配線経路図（イメージ）

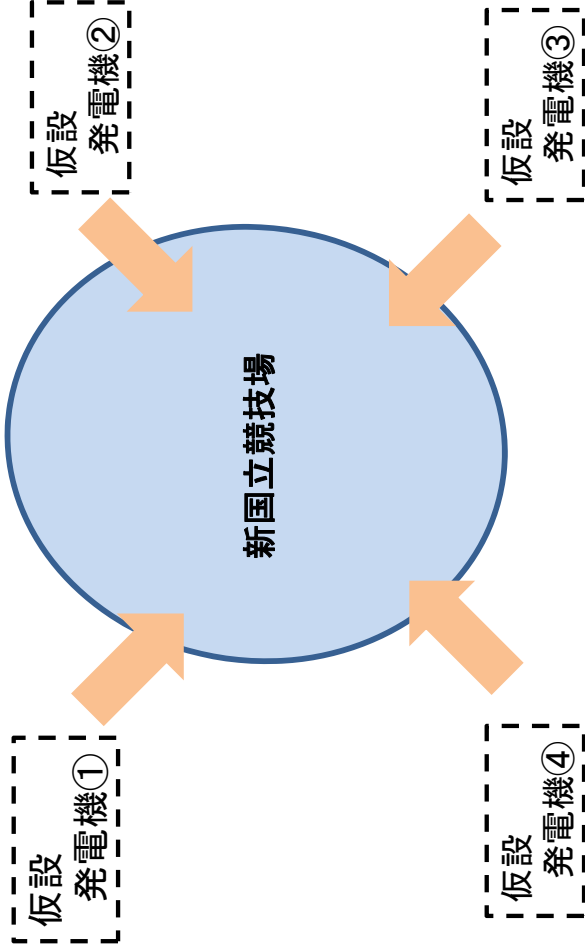
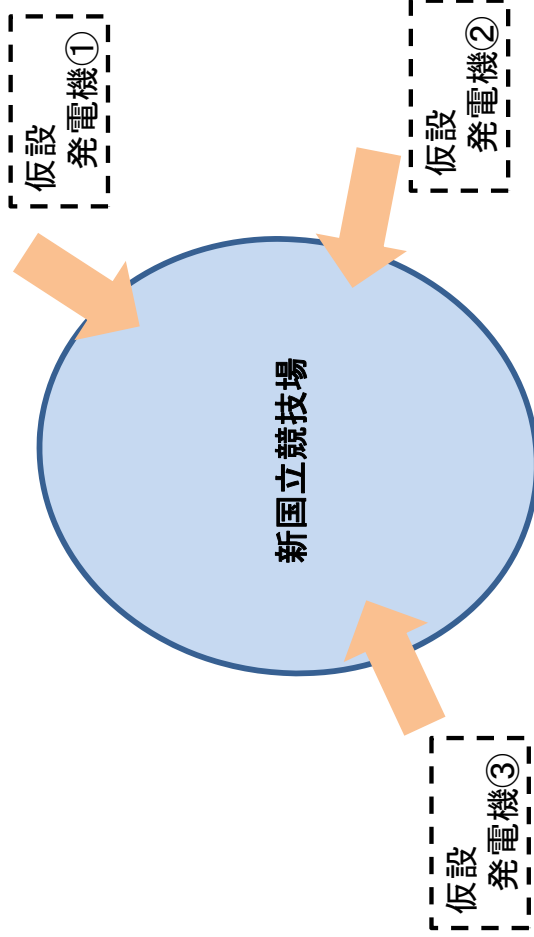
- ◆オリンピック・パラリンピック競技大会用に組織委員会が設置する発電機の設置位置が4箇所から**3箇所**に変更。これに伴い、本事業により実施する配線ルートの整備箇所数を変更する。

配線ルート整備【3箇所】

屋内コンコースへの設置場所変更

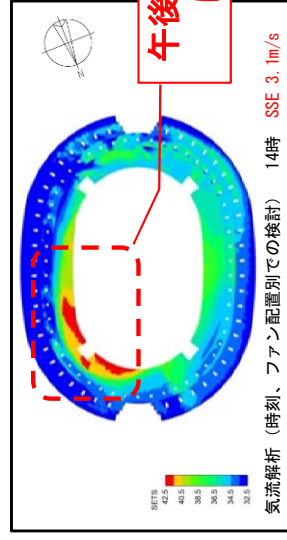
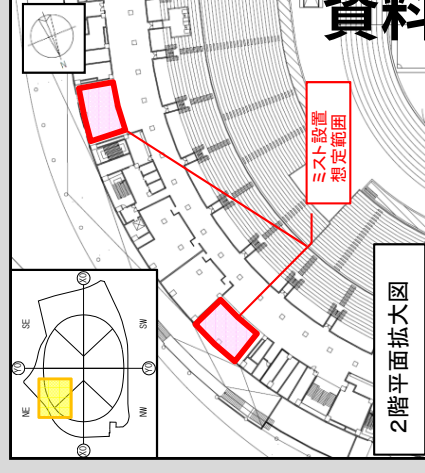
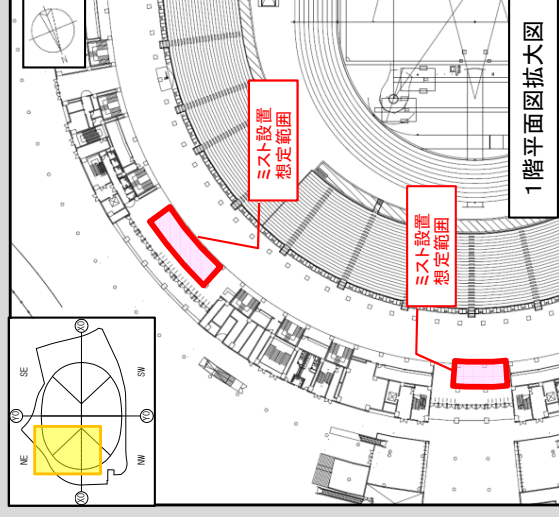
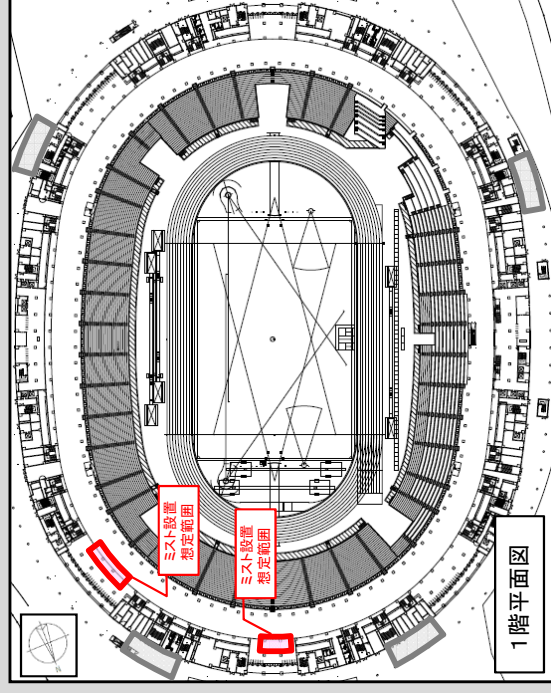
- ◆ 空気の滞留少なく湿度上昇
- ◆ コンコース主動線上であり、ミストに当たらない選択ができない

- ◆屋内コンコースへのミスト冷却装置の設置場所を変更

- ◆ 風下で空気の滞留が生じにくい
- ◆ 温熱環境が厳しくなる北東側観客席エリアから近い

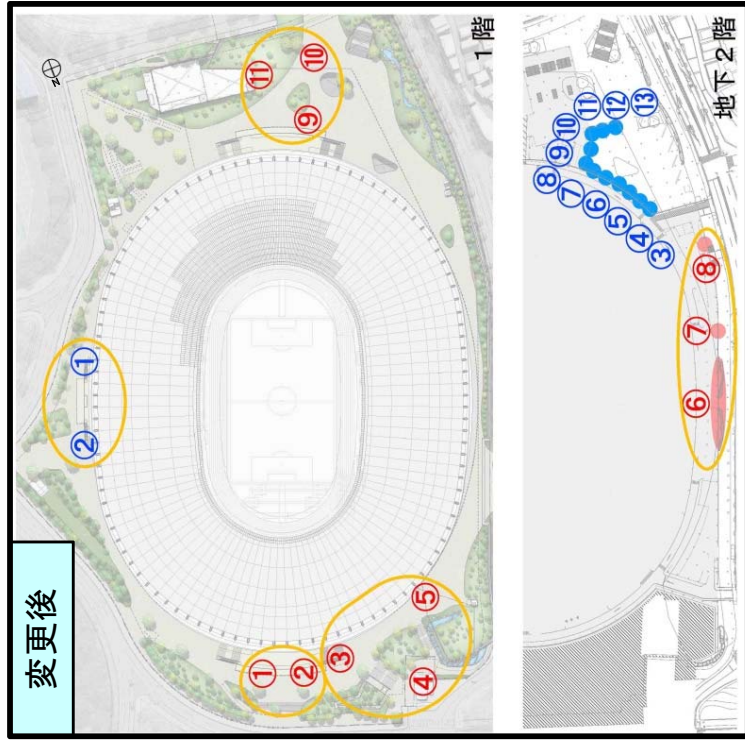
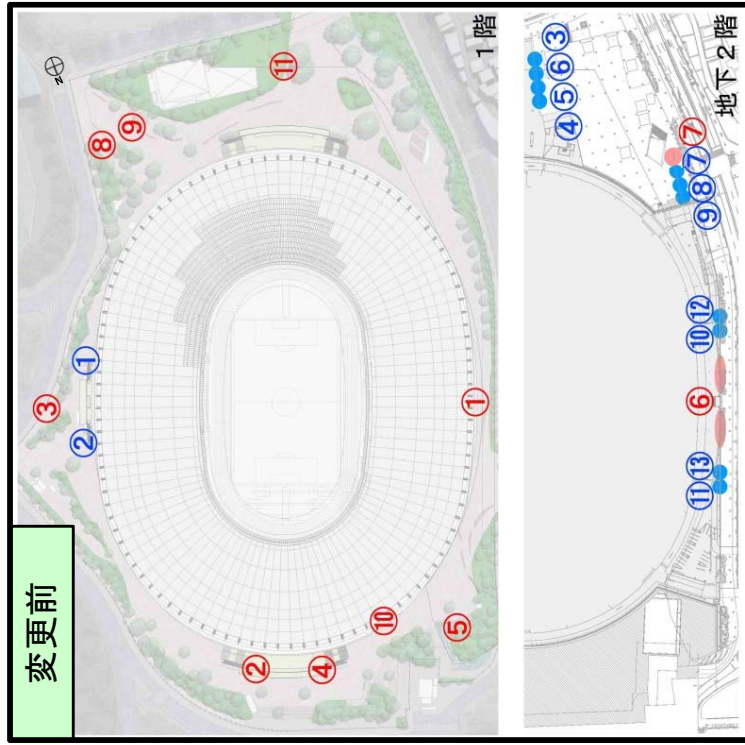
◆トイレ2ブースに対して、天井に1個のフラッシュランプを設置する。また、**トイレ内の通路や手洗いにもフラッシュランプを設置**することで、トイレ内全体の誘導性能が向上する計画に変更。

◆ユニバーサルデザインワークショプの協議による。

Exp.J金物によって変位を吸収する案(構造体の縁を切る位置: R3通リ)

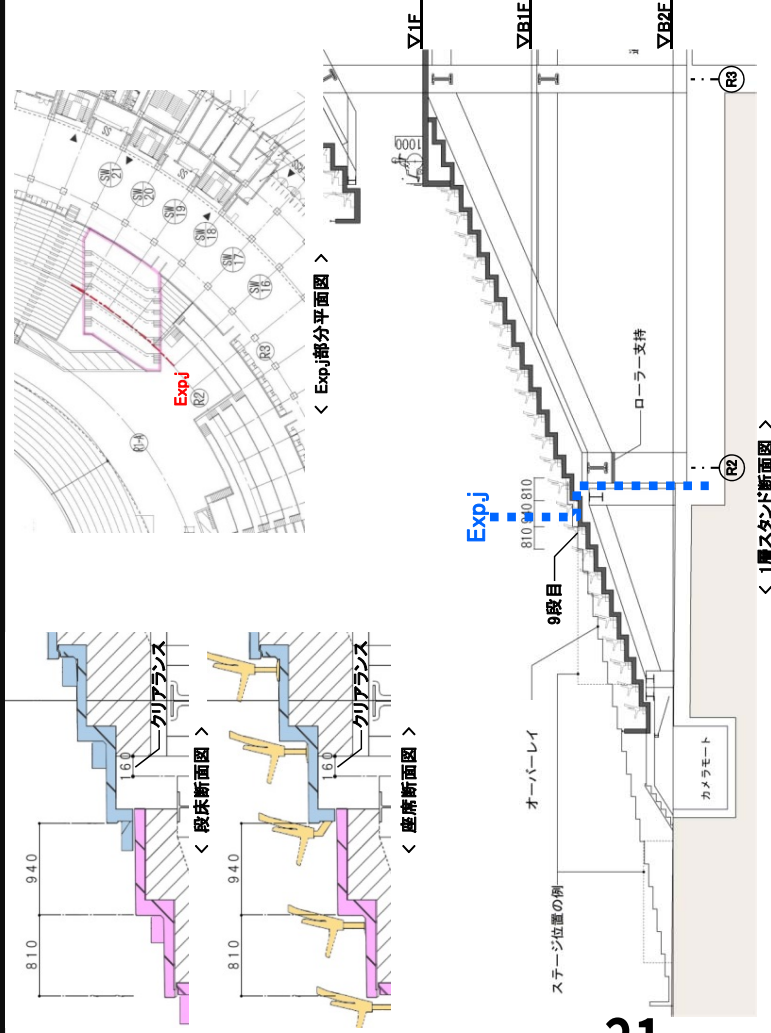
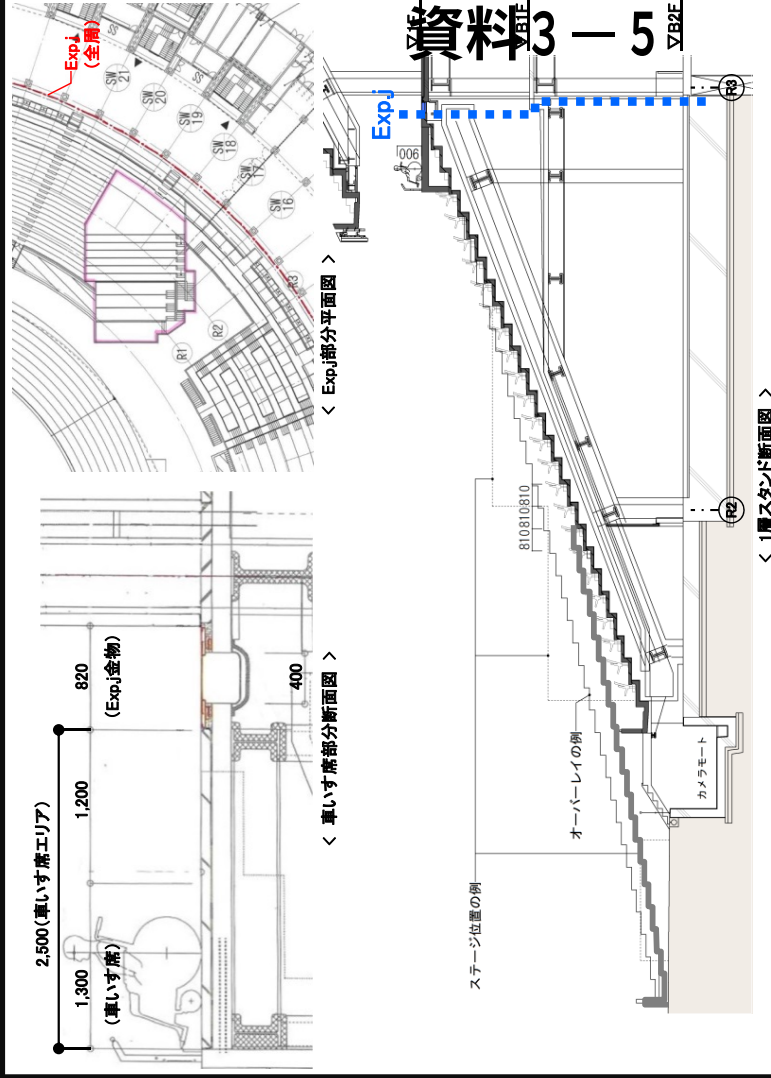
- ◆1層スタンドの構造体の縁を切る位置は、R2通リからR3通りに変更する。
- ◆エキスパンション・ジョイント(Exp.J)のディテールは、段床間のクリアランスを調整する案に変更する。

- ◆Exp.J設置位置の安全性確保、1層スタンドのオーバーレイ計画のフレキシビリティ化、ヘッドオン*1の形状変更への対応、車いす席のサイトライン向上等の課題に対応するため。

段床間のクリアランスによって変位を吸収する案(構造体の縁を切る位置: R2通リ)

地下階柱（R6, R7通り）：鉄骨造（S造）

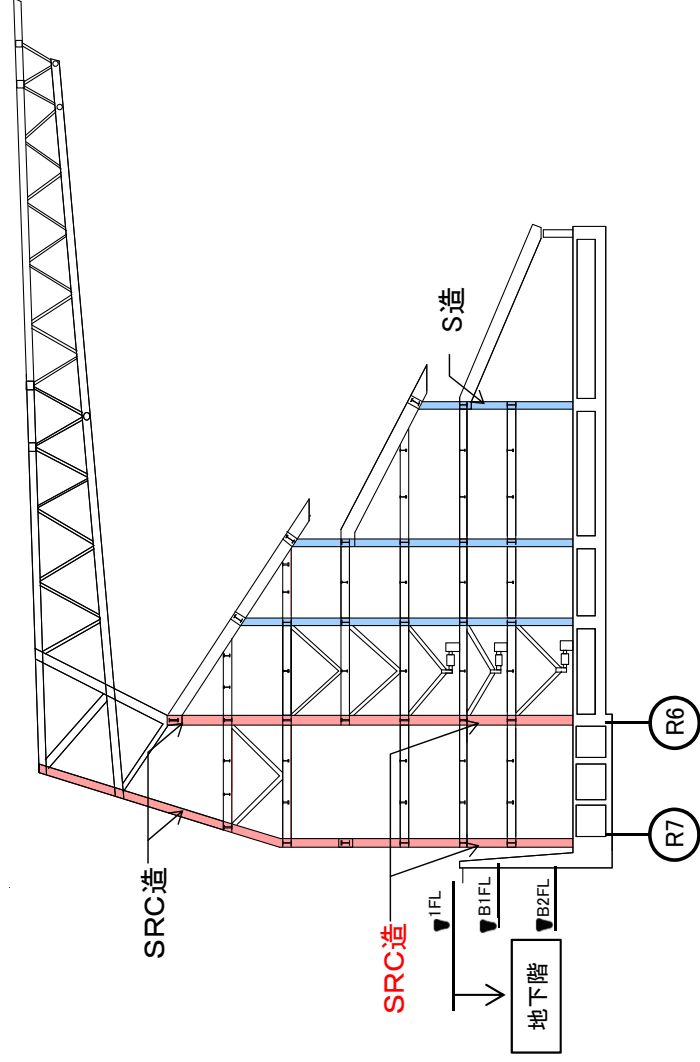
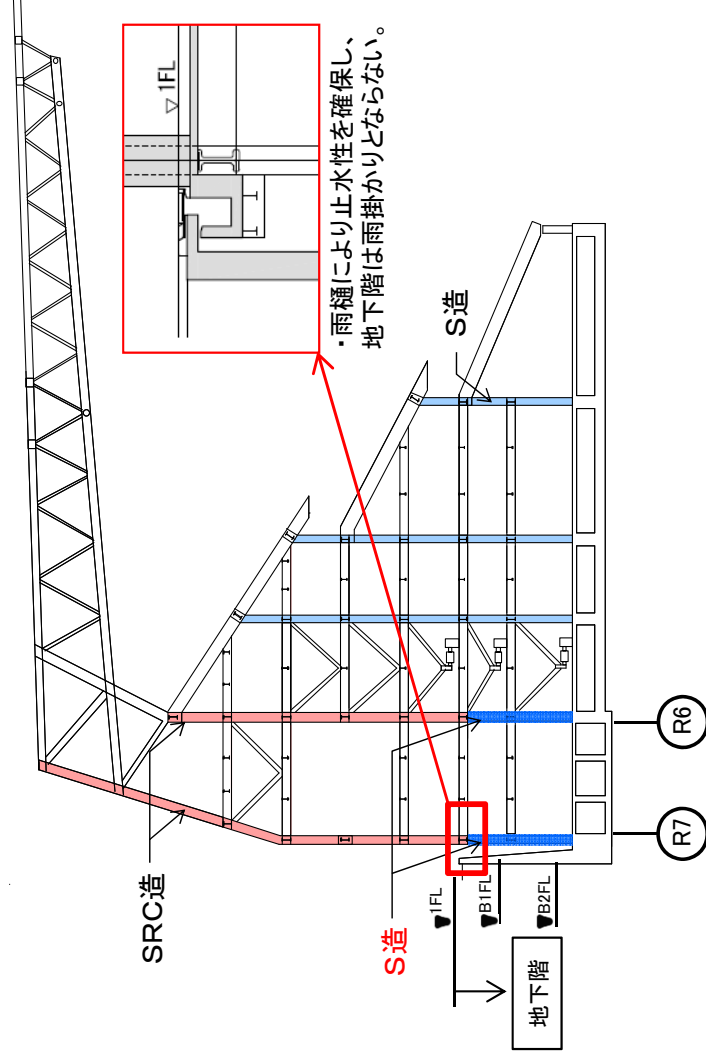
◆ R6, R7通りの地下階柱は、SRC造からS造に変更する。

◆ 地下階の層剛性を小さくし、スタンドの固有周期を長くすることで、地震時の最大応答せん断力が低減され、スタンド本体の耐震性能が向上する。

＜地下階柱の耐久性について＞ S造の地下階柱は、耐火被覆（半乾式ロックウール吹付け）によって品質を確保し、耐火被覆の定期的な点検と修繕を行うことにより、100年間構造上の大規模な修繕を行わずに使用可能とする。

仮設高圧変電設備：競技場内部及び付属設備棟に設置

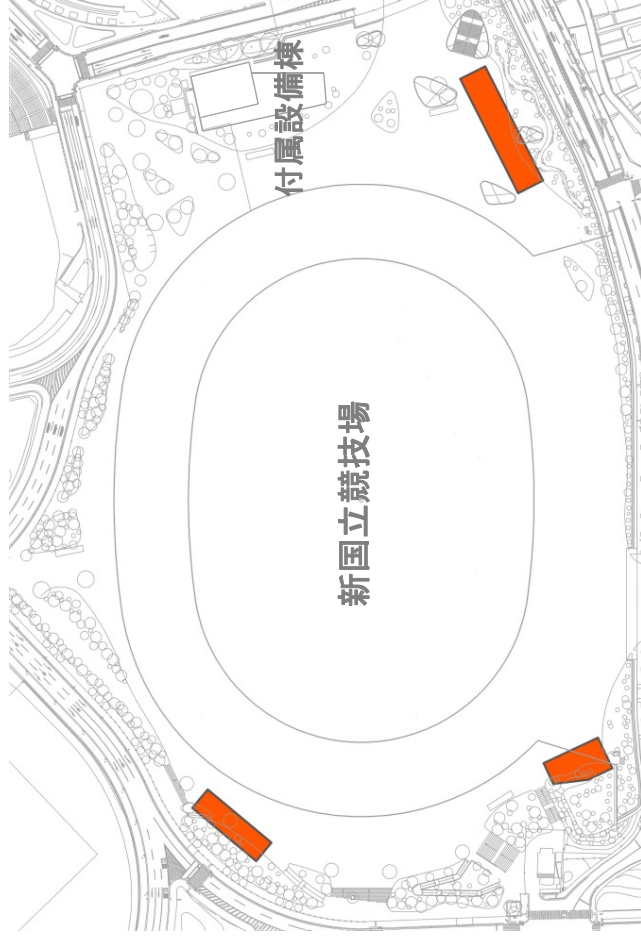
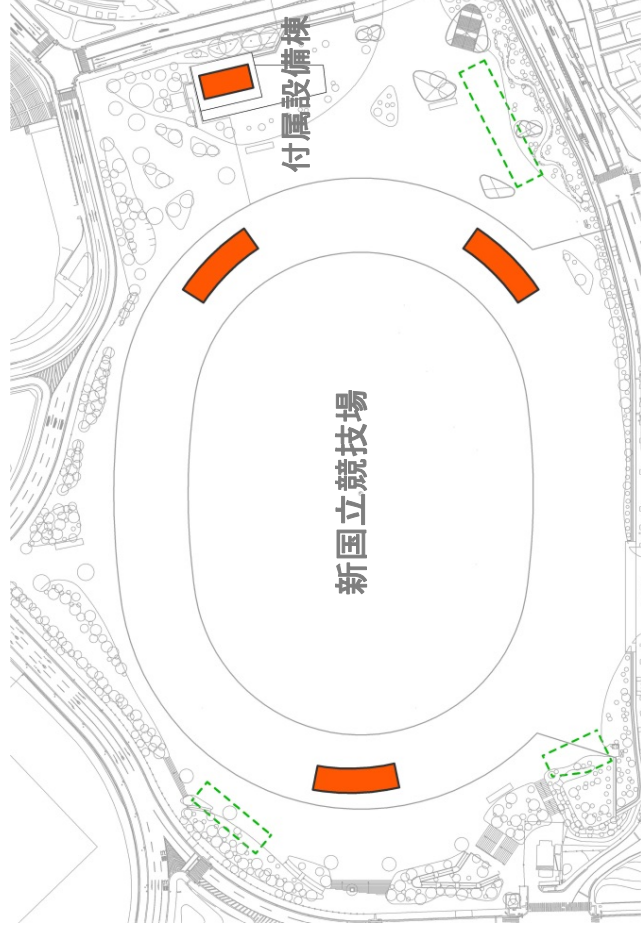
- ◆オリンピック・パラリンピック競技大会時のみに使用する高圧変電設備の設置位置を、外構部から**競技場内部**及び**付属設備棟**に変更。

- ◆組織委員会との打ち合わせによる。（配線ルートと観客動線の分離等のため）
